Vysvětlení zadávací dokumentace dle § 98 zákona č. 134/2016 Sb., o zadávání veřejných zakázek, na veřejnou zakázku:

Most přes ulici Mezibořská v Litvínově

Vysvětlení zadávací dokumentace č.6:

PDPS_201_24_TVĀR_A_VY_ZTUZ_RĪMS_aktual.pdf

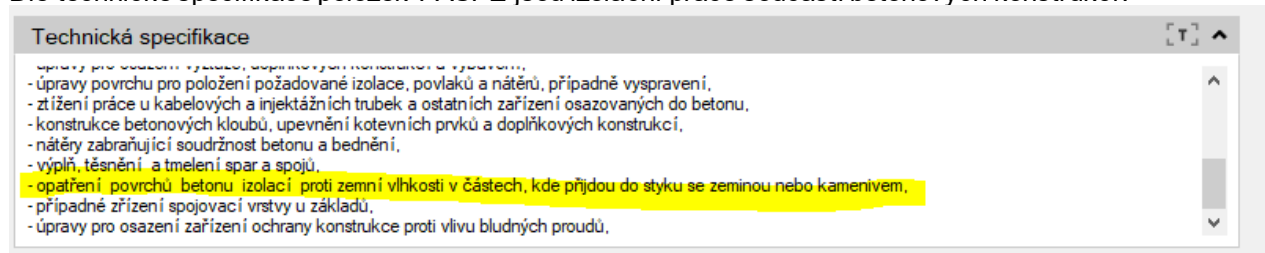
Detail uložení chráničky pro kabely pro osvětlení se nám jeví jako problematicky proveditelný a to hned z několika důvodů: A) Chránička může být porušena při vrtání kotvení zábradlí a stožárů, dále může dojít k ucpání kotevní maltou. B) chránička oslabuje únosnost kotvení zábradlí. C) dojde ke kolizi i s kotvením římsových prefabrikátů. Žádáme o úpravu detailu.
